Kansainvälinen ilmoittautumiskutsukilpailu 21.5. – 17.9.2019

Junatie – väyläympäristöstä kaupunkitilaksi

ARVOSTELUPÖYTÄKIRJA

17.10.2019

3. Ehdotus nimimerkki ”Suvikatu”

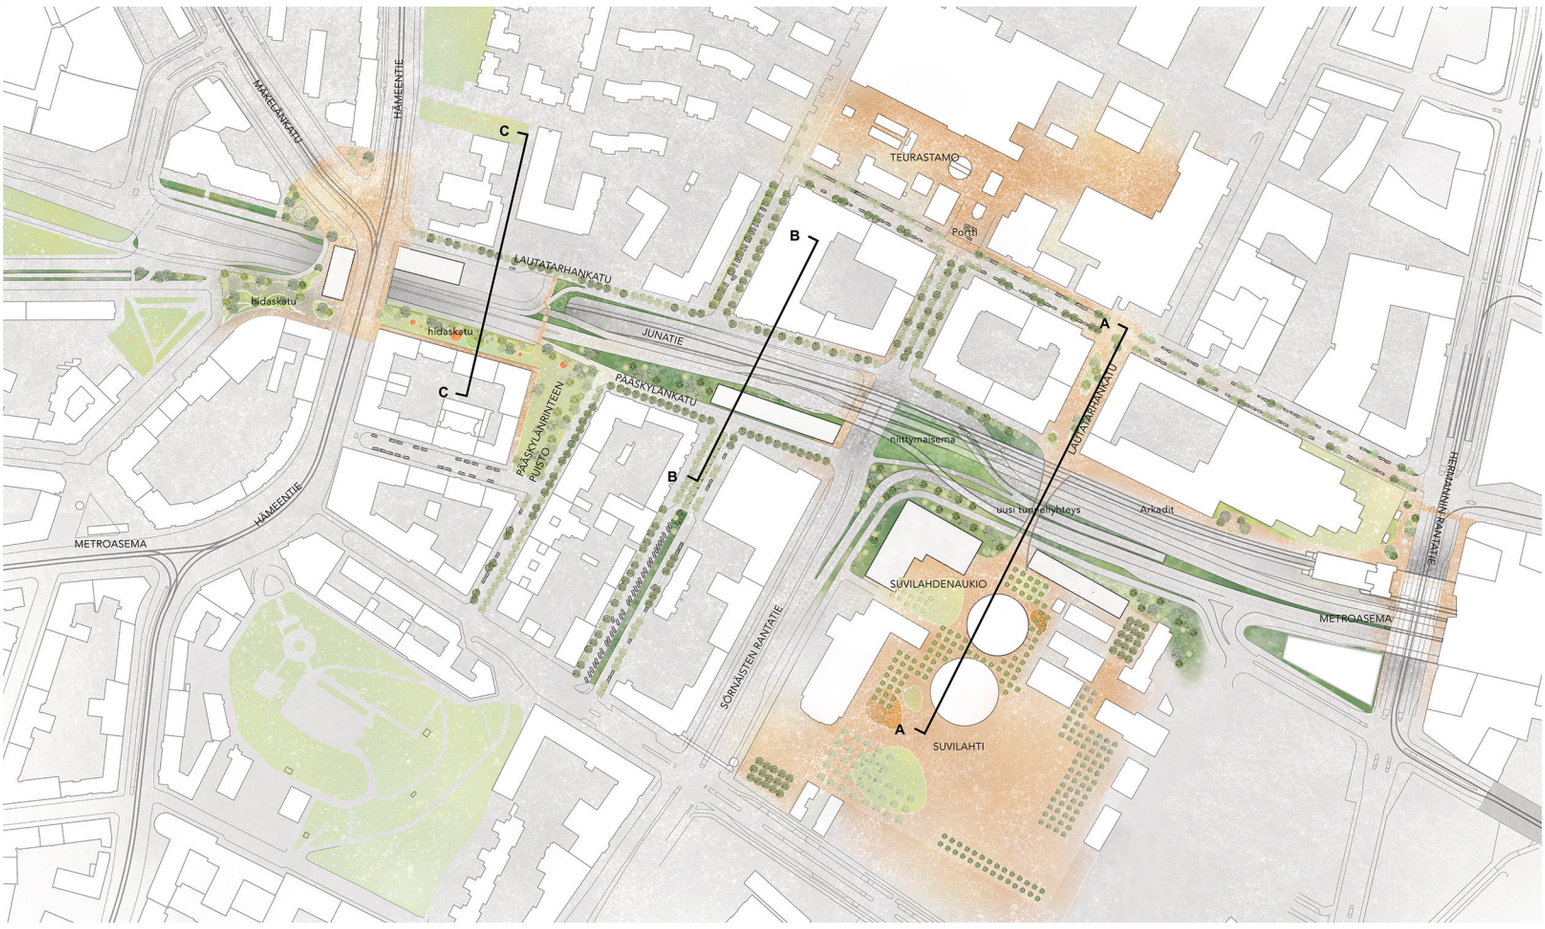
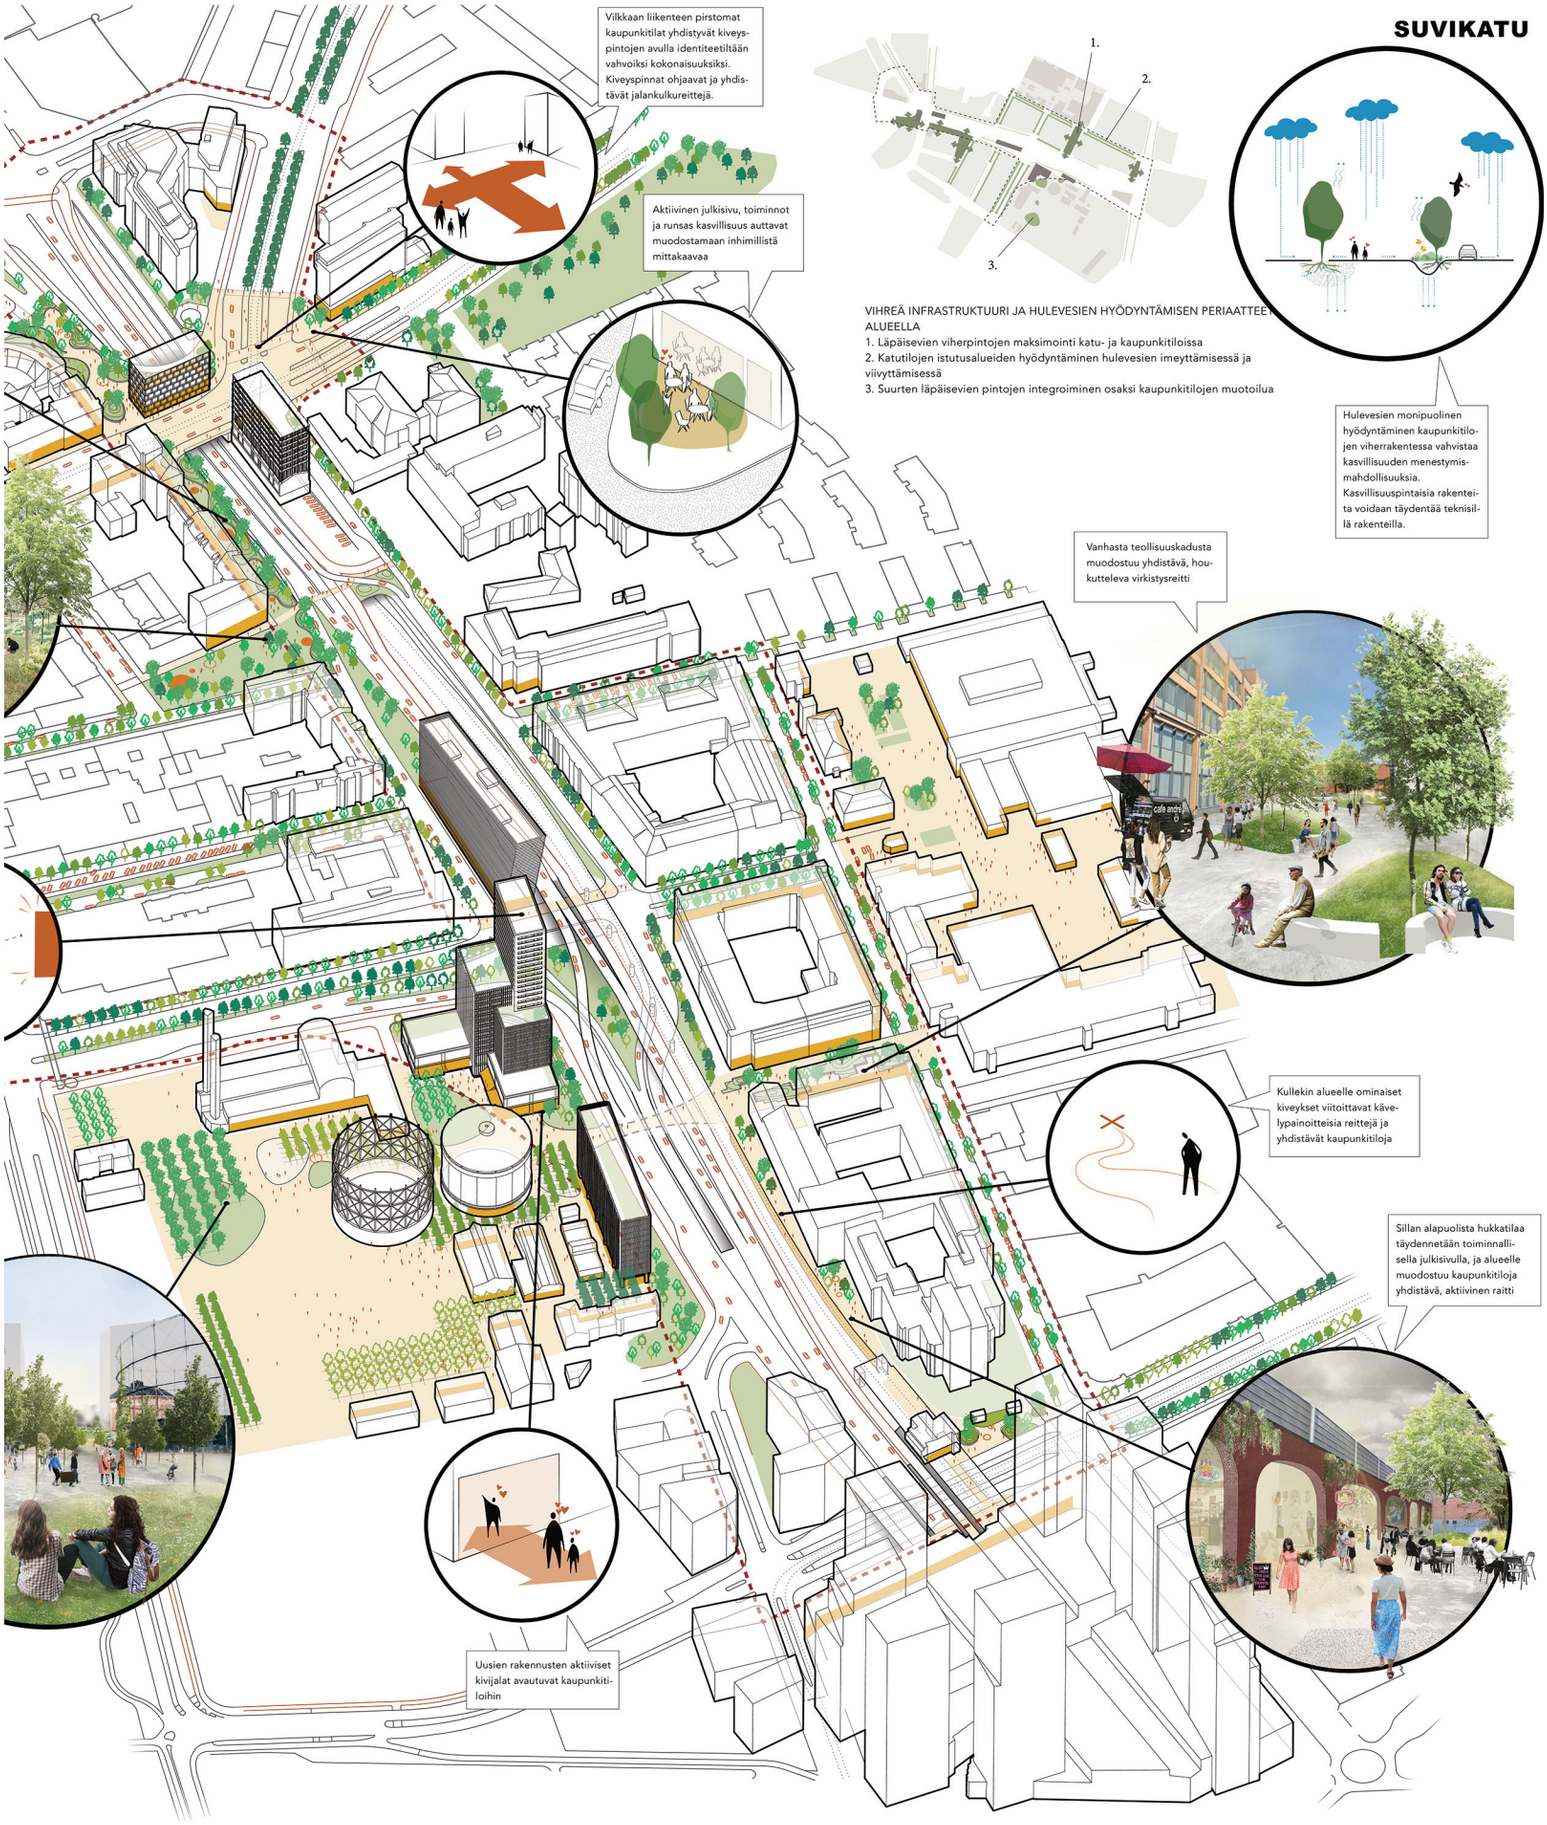
Lautatarhankatu muuttuu koko osuudelta yksisuuntaiseksi länteen päin. Aleksis Kiven kadun itäpää ja Pääskylänkatu ovat hidaskatuja. Kaistamäärien ja liikenteen toimivuuden arviointi on esitetyn materiaalin perusteella osin vaikeaa.

välityskyvyltään nykytilannetta, mutta tämän varmistaminen edellyttäisi tarkempia tarkasteluja. Ehdotus mahdollistaa Redin pysäköintilaitoksen saavutettavuuden myös Teollisuuskadun suunnasta ja parantaa myös hieman orientoituvuutta alueen katuverkolla nykytilanteeseen verrattuna.

Ehdotuksessa on esitetty ratkaisuja, jotka ovat Helsingin tavoitteiden vastaisia. Erityisesti verkon turvallisuudessa, kattavuudessa ja vaivattomuudessa on puutteita. Ehdotuksesta on paikoin vaikea saada selkeää käsitystä esitetyistä pyöräily-yhteyksistä tai niiden toteutustavasta, mm. yhteyksistä Itäbaanalta pohjoiseen ja etelään Hermannin ja Suvilahden suuntiin.

Suunnitelman maisema-arkkitehtoniset painopisteet, puugridit ja hulevesialueet, ovat kilpailualueen ulkopuolelle ehdotetuissa julkisissa ulkotiloissa. Junatie jää väylämäiseksi alueeksi. Viheryhteys alueen länsiosasta kohti itää alkaa vahvana, mutta väljähtyy väylien välisiksi kapeiksi vihersoiroiksi ennen Rediä. Kruununmakasiinin itäpuolinen viheralue/pysäköintialue on jäänyt suunnittelematta. Junatien pohjoispuolen aurinkoiset alueet ovat jääneet vähemmälle huomiolle kuin eteläpuolen varjossa sijaitsevat oleskelualueet. Maisema-arkkitehtuurin keinoin ei ole onnistuttu luomaan alueelle tunnistettavuutta. Hämeentien sillan aukion mittakaava ei ole onnistunut, eikä siitä välity miellyttävän kävely-ympäristön leima.

Hulevesien käsittelyä on esitetty suunnitelmassa koko alueelle. Hulevesiaiheet ovat suhteellisen pirstaleisia ja pieniä. Hulevesiperiaatetta esittävä leikkauskuva on yleispiirros, eikä sitä ole sidottu tähän suunnitelmaan.

Lisärakentamista on sijoitettu toiminnallisesti vaikeasti Junatien varteen, ja esitetyn kaltaisena sen voi nähdä lisäävän Junatien väylämäisyyttä. Suvilahden ympäristöön esitetyt korkeat massat eivät kunnioita olemassa olevia maamerkkejä, ja Hämeentien suuntainen rakennusmassa peittää avoimet näkymät Teollisuuskadulle tuomatta kuitenkaan mitään erityistä lisää. Kruununmakasiinin päälle hyvin suorasukaisesti esitetty rakentaminen voisi mahdollisesti toimia maamerkkinä, mutta senkään osalta ei ole otettu kantaa ympäröivään kaupunkirakenteeseen. Mm. makasiinin päädyn avoin pysäköintikenttä on esitetty nykyisenlaisena, ”maisemoitua” näkymäkuvaa lukuun ottamatta.

4. Ehdotus nimimerkki ”Rata/Raitti”

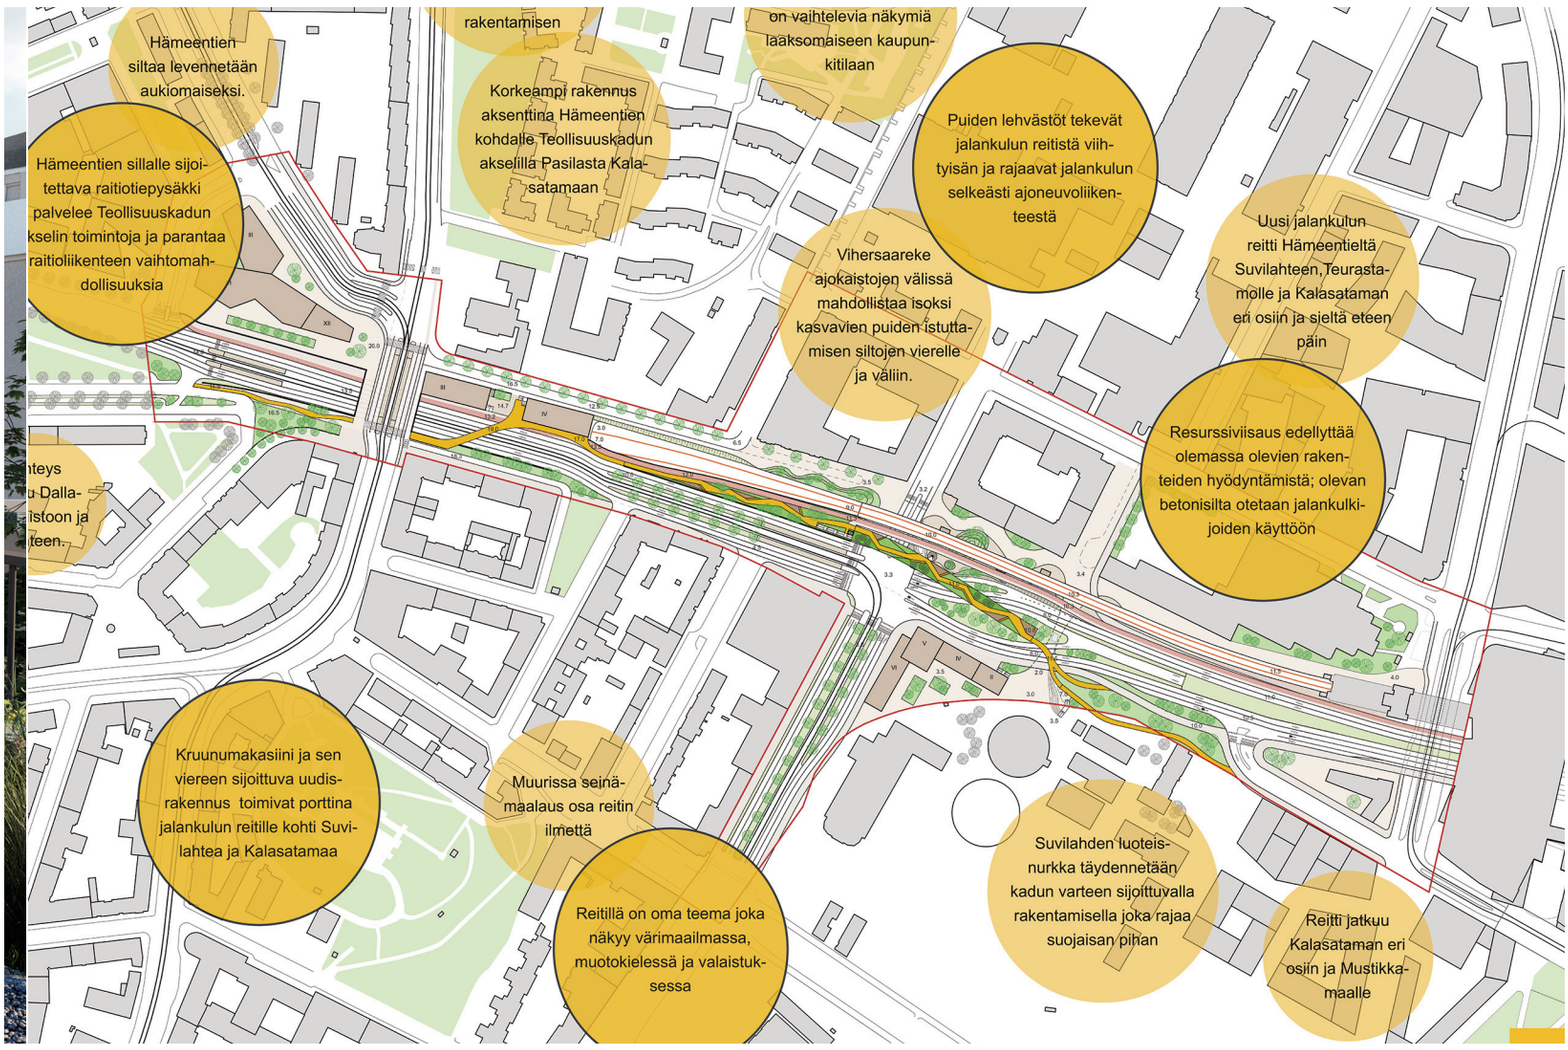
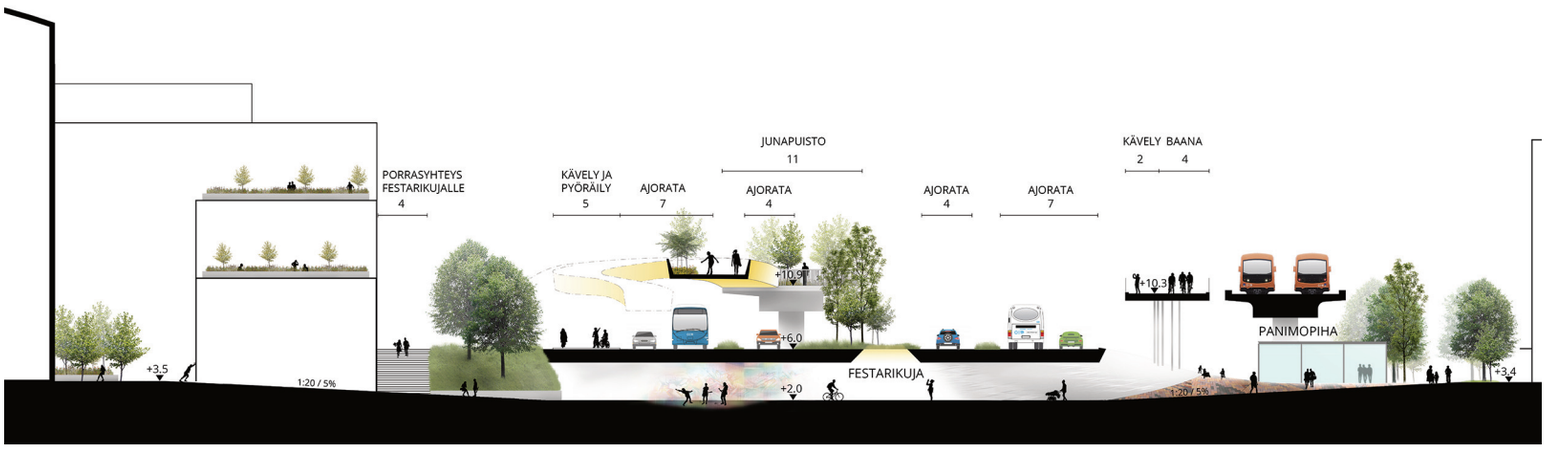
Sörnäisten rantatien ja Junatien risteys muutetaan tasoliittymäksi eikä mitään ajosuuntia ole rajoitettu risteyksessä. Mäkelänkadun linjausta muutetaan ja Hämeentien sillalle esitetään raitiovaunupysäkki. Aleksis Kiven kadun itäpää sekä Lautatarhankatu välillä Sörnäisten Rantatie – Panimokatu katkaistaan.

Kaiken autoliikenteen ohjaaminen tasossa yhden nelihaaraliittymän kautta selkiyttää liikennejärjestelyjä ja helpottaa orientoituvuutta alueella liikuttaessa. Ehdotuksessa ei kuitenkaan ole arvioitu ratkaisun vaikutuksia liikenteen välityskykyyn. Järjestäjän arvion mukaan välityskyky heikkenee huomattavasti, ja tältä osin ehdotus ei vastaa tehtävänantoa. Ilman tarkempia tarkasteluja ei voida varmistua siitäkään, että välityskyky riittää tilanteessa, jossa Sörnäisten tunneli on toteutettu.

Ehdotus mahdollistaa Redin pysäköintiin ajon myös Teollisuuskadun suunnasta. Mäkelänkadun ja Hämeentien risteysalueen muutosten seurauksena Lautatarhankadun ajoyhteyden toteutus risteykseen vaikuttaa haastavalta.

Ratkaisussa korostuu vahva itä-länsi –suuntainen kävelyn pääreitti, mutta yhteydet tästä sivusuuntiin ovat jääneet loppuun asti miettimättä ja pohjautunevat tasossa oleviin suojateihin. Samoin kävely-yhteys pääreitiltä Rediin vaikuttaa keskeneräiseltä. Ensivilkaisulla kilpailuehdotus näyttää hyvin kävelymyönteiseltä, mutta jatkotarkastelu osoittaa kävelyratkaisujen jääneen viimeistelemättä.

Pyöräilyn osalta esitetty ratkaisu voi olla kehittämiskelpoinen mutta on jäänyt keskeneräiseksi. Erityisesti verkoston kattavuudessa on puutteita, ja lisäksi tavoitteet parantaa pyöräliikenteen turvallisuutta ja vaivattomuutta jäävät saavuttamatta. Itä-länsisuuntainen baanayhteys on suora, mutta pohjois-eteläsuuntaiset yhteydet paikalliseen katuverkkoon on jätetty huomiotta.

Hulevesiratkaisuja on esitetty kaaviossa, mutta niitä ei ole viety suunnitelmaan. Tulvatilaksi on esitetty skeittialuetta.

Lautatarhankadun puolelle on esitetty kävelyaluetta, mutta monelta osin maanpinta on käytännössä jätetty autoille; jalankulkijat ja pyöräilijät menevät joko yli tai ali. Tästä johtuen kaupunkitilan yllä risteilee kolme eri siltaa, jotka elävät ikään kuin omaa elämäänsä. Kruununmakasiinille rakennettu ”pari” voisi olla kiinnostava, mutta esitetyllä tavalla uusi rakennus ja aukio jäävät vaatimattomiksi. Suvilahden kulmakortteli rajaa katutilaa ja muodostaa suojaista kaupunkitilaa, mutta rakennusta on turhaan porrastettu, ja sen hahmo jää hieman sekavaksi.

5. Ehdotus nimimerkki ”Junatien Ryijy”

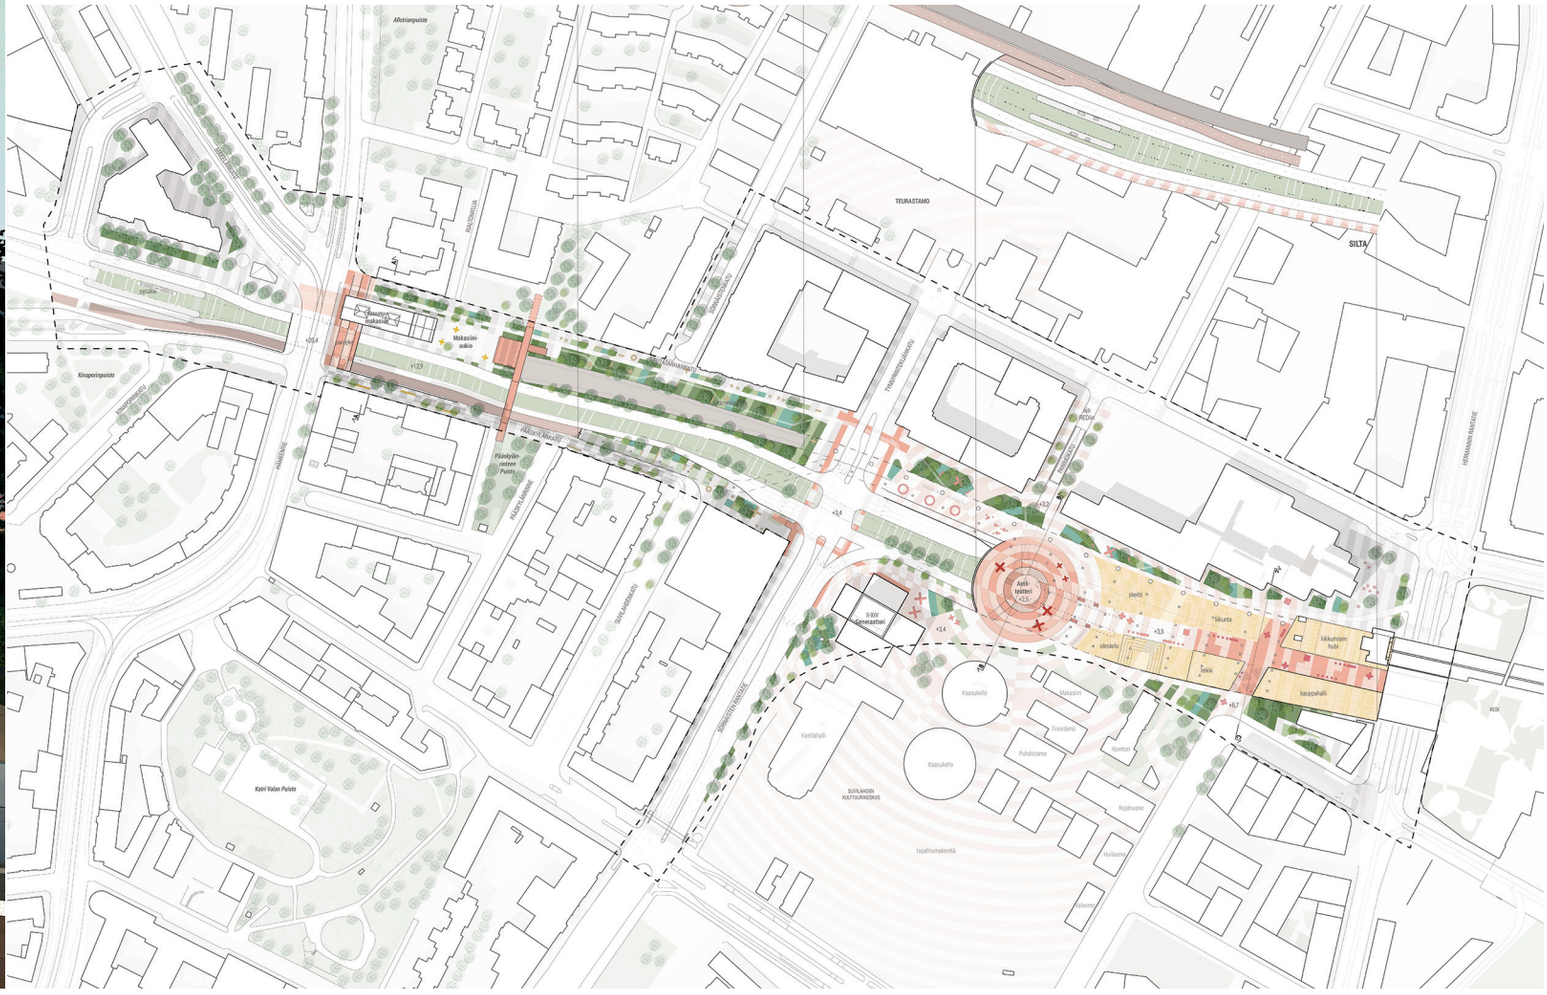
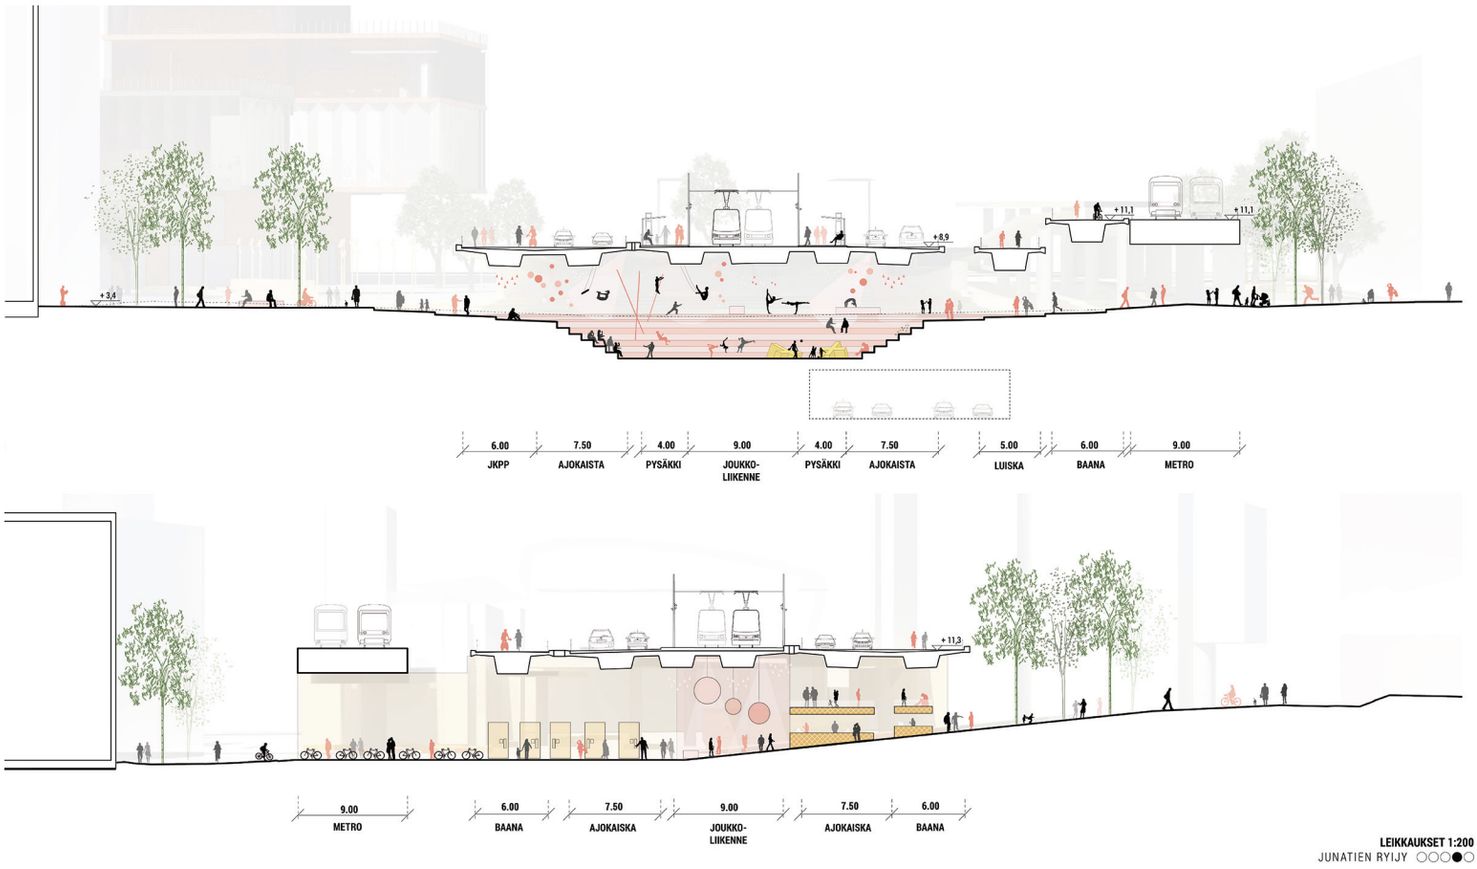
Tasoliittymä selkeyttää katujärjestelyitä, ja ennen Sörnäisten tunnelin toteutumista on esitetty myös ruuhkautumista lieventäviä ratkaisuja. Toisaalta todetaan, että autoliikenteen kapasiteetti siitä huolimatta ruuhka-aikoina heikkenee hieman ja ettei ehdotetussa ratkaisussa ole pyrittykään säilyttämään autoliikenteen välityskykyä nykyisellään. Ehdotus ei tältä osin vastaa tehtävänantoa.

Vilhonvuorenkadun jatkeen katuyhteys vähentää hieman ajoneuvoliikenteen painetta Junatien ja Sörnäisten rantatien liittymässä. Toisaalta välityskyky heikentyy mm. siksi, että Hämeentien sillan alla Teollisuuskadulla on vain yksi ajokaista idän suuntaan, ja Itäväylälle menevän Leonkadun rampin poistaminen kuormittaa Sörnäisten rantatien ja Junatien tasoliittymää.

Redin pysäköintirampin siirto Panimokadulle heikentää huomattavasti Redin pysäköinnin savutettavuutta keskustan suunnasta ja on vaikea ja kallis toteuttaa.

Helsingin pyöräliikenteen tavoiteverkko ja pyöräliikenteen edistämisen tavoitteet on huomioitu erinomaisesti, huomioiden myös alueen kehittämistarpeet. Kokonaisuutena pyöräverkon yhdistävyys ja turvallisuus on kilpailutöiden paras.

Junatien pohjoispuolelle muodostuva kaupunkitila- ja virkistysakseli on kilpailun parhaimmistoa, ja yhdistää hienosti Mäkelänkadun ja Teollisuuskadun suunnat Kalasatamaan. Eteläpuolen shared space -ratkaisu jää ehkä hieman keskeneräisemmäksi. Sekä Teurastamon ja Suvilahden että Vilhonvuoren ja Hermannin välille on esitetty nykyisellään puuttuvat yhteydet. Jälkimmäisen esittäminen siltayhteytenä kuitenkin oudoksuttaa, kun kohta on ainoa, josta nykytilanteessakin olisi mahdollista kulkea tasossa Junatien yli. Lisäksi esitetty silta loppuu Hermannin puolella kallion päälle yksityiselle tontille.
